## FW: ILAV230656 Mimosa. Plans pour permis

Voir ci-joint notre proposition concernant la gestion des eaux pluviales venant de la butte en arrière lot.

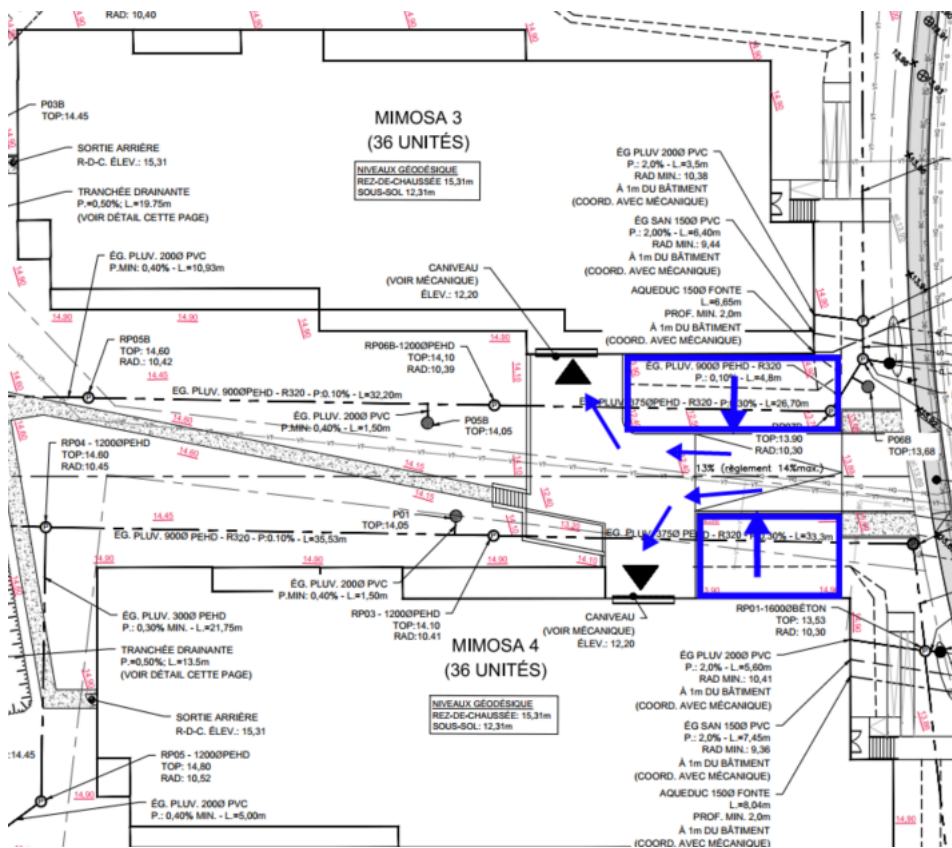
La section engazonnée encadrée en bleu s'écoule vers le caniveau. Veuillez à transmettre l'information à l'ingénieur mécanique afin qu'il valide ses notes de calcul.

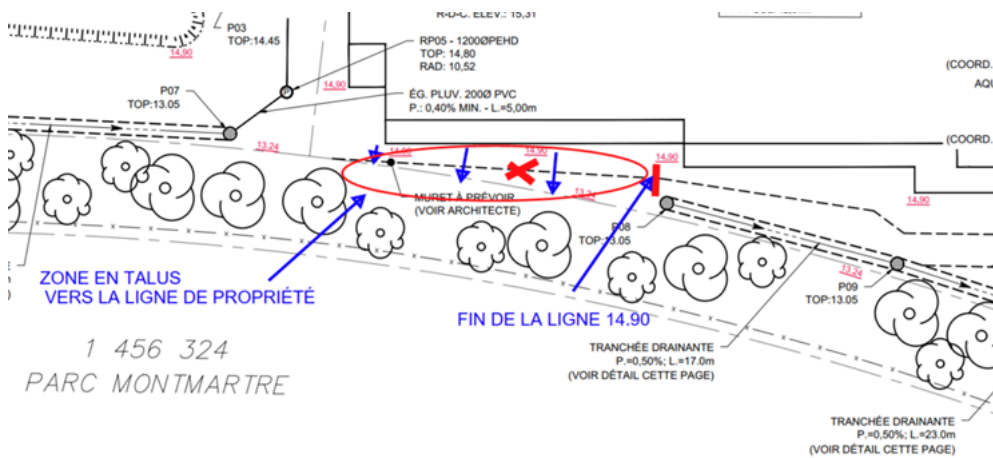
L'aménagement au coin du bâtiment 4 sera comme illustré ci-dessous :

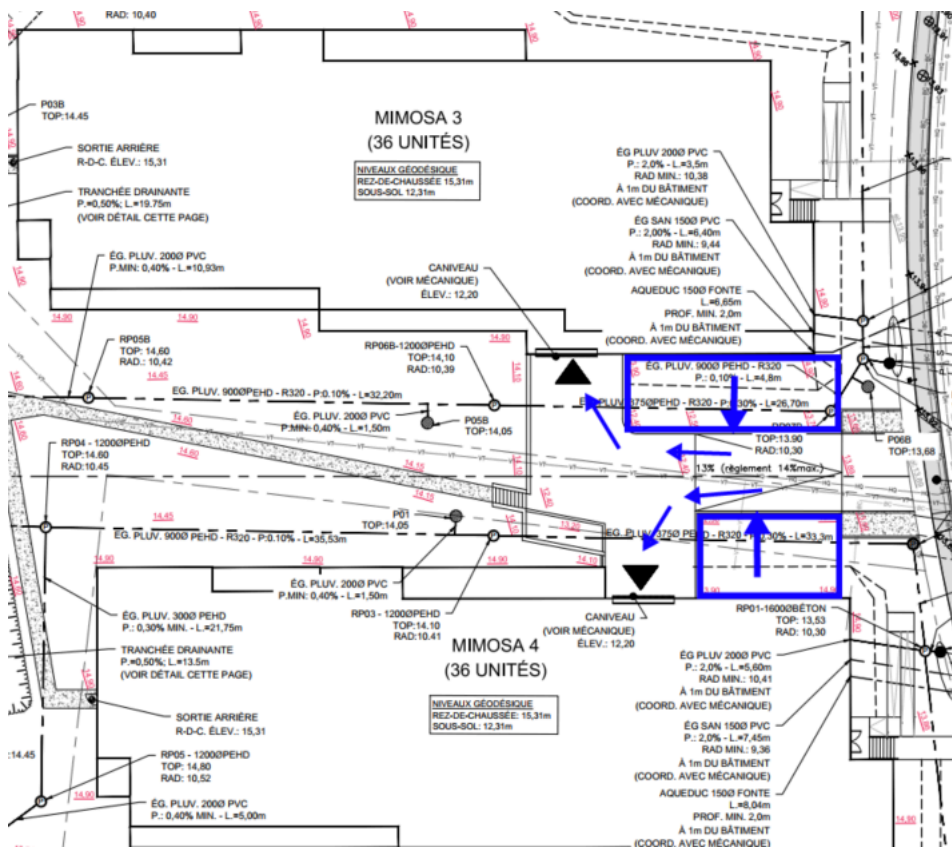
La section engazonnée encadrée en bleu s'écoule vers le caniveau. Veuillez à transmettre l'information à l'ingénieur mécanique afin qu'il valide ses notes de calcul.

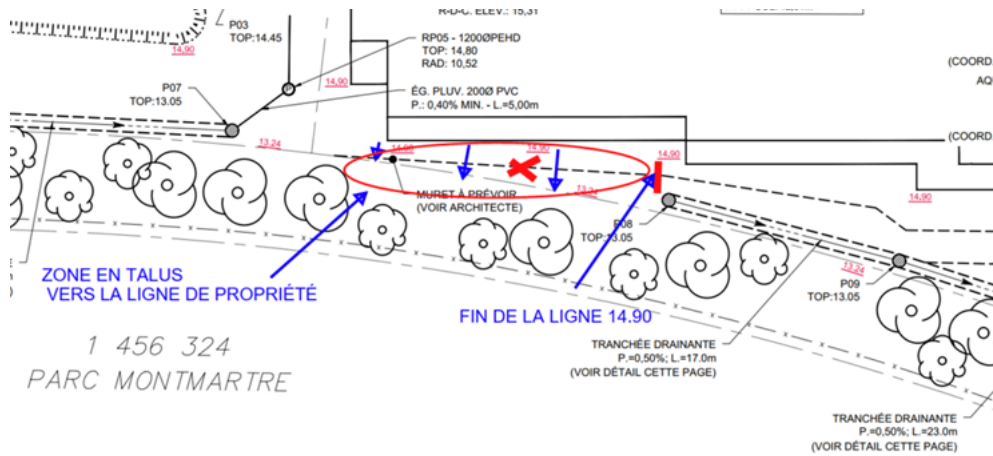
L'aménagement au coin du bâtiment 4 sera comme illustré ci-dessous :
